Material change for the BCF 3.81 actuator from PPA+PTFE GF V0 to PA66

Materialumstellung des Betätigers der BCF 3.81 von PPA+PTFE GF V0 auf PA66

Abbildung

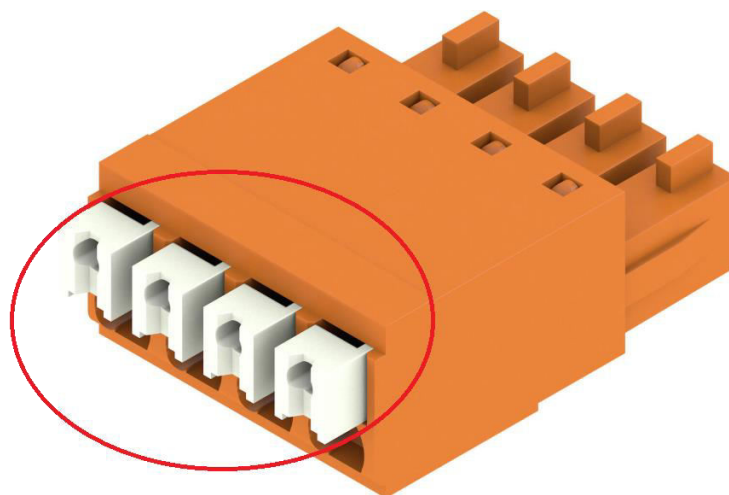
Due to a long-term supply shortage of **PPA+PTFE GF V0** - the material previously used for the BCF 3.81 actuator (pusher) - we are switching to **PA66**.

Equivalence in terms of the relevant technical properties has been verified. Additionally, the new material is PFAS-free and thus represents a more environmentally friendly alternative. Both materials have **UL 94 V-0 certification**. The material change results in a slight change in the color of the pusher. This has no impact on the specified product properties.

Abbildung

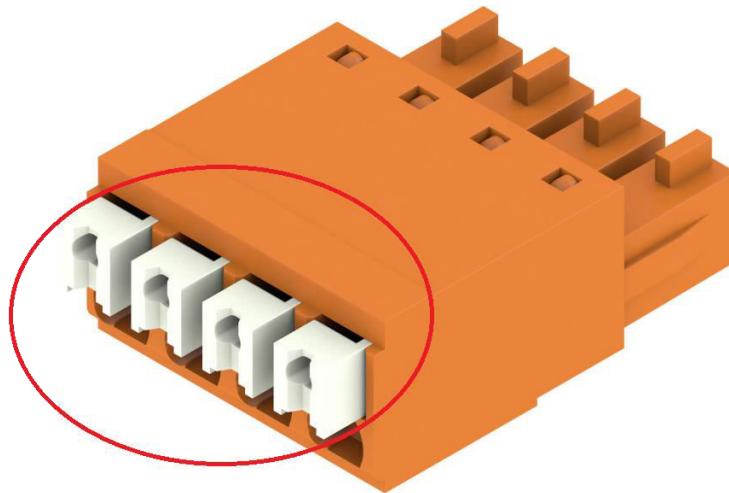
Aufgrund eines langfristigen Lieferengpasses des bisher für den Betätiger (Pusher) der BCF 3.81 eingesetzten Werkstoffs **PPA+PTFE GF V0** erfolgt eine Umstellung auf **PA66**.

Die Gleichwertigkeit hinsichtlich der relevanten technischen Eigenschaften wurde verifiziert. Zusätzlich ist das neue Material PFAS-frei und stellt damit eine umweltfreundlichere Alternative dar. Beide Materialien besitzen eine **UL 94 V-0 Zulassung**. Durch die Materialumstellung ergibt sich eine geringfügig veränderte Farbgebung des Pushers. Dies hat keinen Einfluss auf die spezifizierten Produkteigenschaften.
